发布通知

以下是 GreenStar™ 3 2630 显示器及一些相关产品的软件更新发布通知。发布说明可在 www.stellarsupport.com 上获得。注：软件的使用受软件随附的“最终用户许可协议”监管。

StarFire 6000 - File Manager

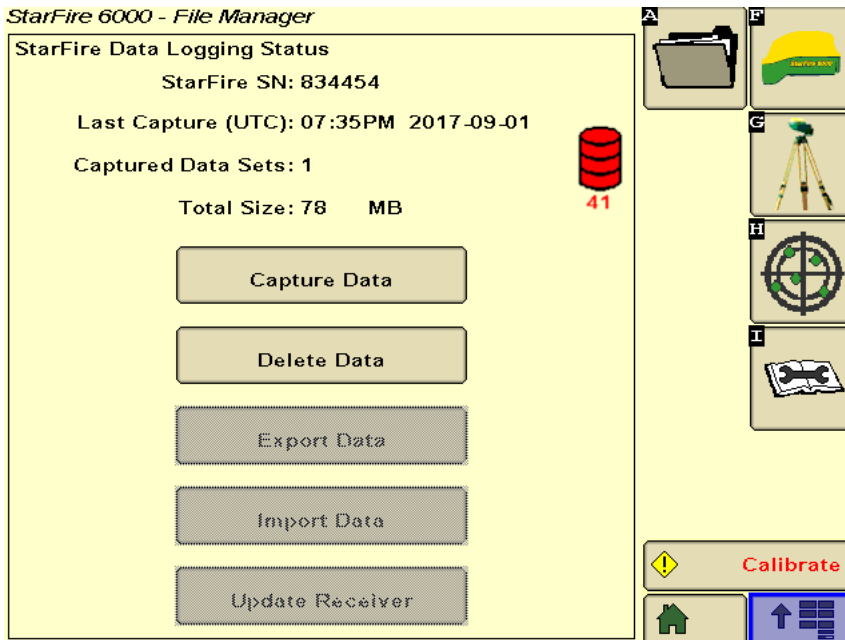
文件管理器缺陷 - 新图标已对内部硬件故障执行检测。安装 18-1

软件后，若检测出内部硬件故障，应出现编号为 41

的红色图标。接收器会正常工作，但如果按下“获取数据”按钮，用户将收到“存储不足”错误，并且不能收集数据。需更换接收器，以“获取数据”并不会收到“存储不足”错误。
